**CCR-VIA -- COMITATO DI COORDINAMENTO REGIONALE PER LA
VALUTAZIONE D'IMPATTO AMBIENTALE**

Giudizio n° 3936 **Del** **08/06/2023**
Prot. n° 23/0130826 **del** **24/03/2023**

Oggetto: Modifica sostanziale dell'impianto di recupero di rifiuti non pericolosi

Tipo procedimento: Verifica di Ottemperanza ai sensi dell'art. 28 del D.Lgs. 152/06 e ss.mm.ii.

LAYOUT IMPIANTO DI BAGNATURA

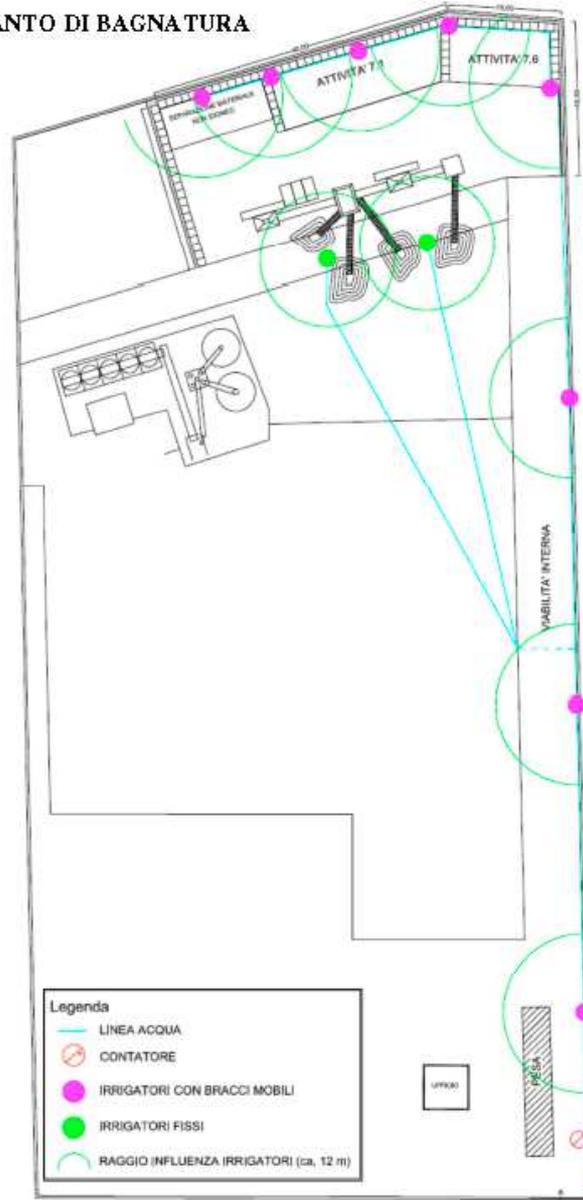
Ritenuto che la documentazione non dia evidenza dell'ottemperanza alle prescrizioni n. 1 e n. 2 del giudizio n. 2853/2017 in quanto non è data evidenza né della tipologia né della continuità della fonte di approvvigionamento idrico;

DI RINVIO IN MERITO ALLE PRESCRIZIONI N. 1 e N. 2 PER FORNIRE LE EVIDENZE INDICATE IN PREMESSA ASSEGNANDO UN TERMINE DI 20 GG DALLA PUBBLICAZIONE DEL PRESENTE GIUDIZIO

L'impianto di trattamento rifiuti è dotato di impianto di bagnatura per la riduzione delle emissioni di polvere esteso anche ai materiali lavorati. Questo è dotato di irrigatori fissi per quanto riguarda l'area di messa in riserva dei rifiuti e la viabilità interna, mentre è stato dotato di irrigatori a bracci mobili per quanto riguarda l'area di stoccaggio dei materiali lavorati. A monte dell'impianto di bagnatura è installato un contatore dei volumi d'acqua utilizzati. Inoltre, i macchinari utilizzati per le attività di recupero inerti sono dotati di impianto di nebulizzazione acqua per la riduzione delle emissioni di polveri durante la lavorazione.
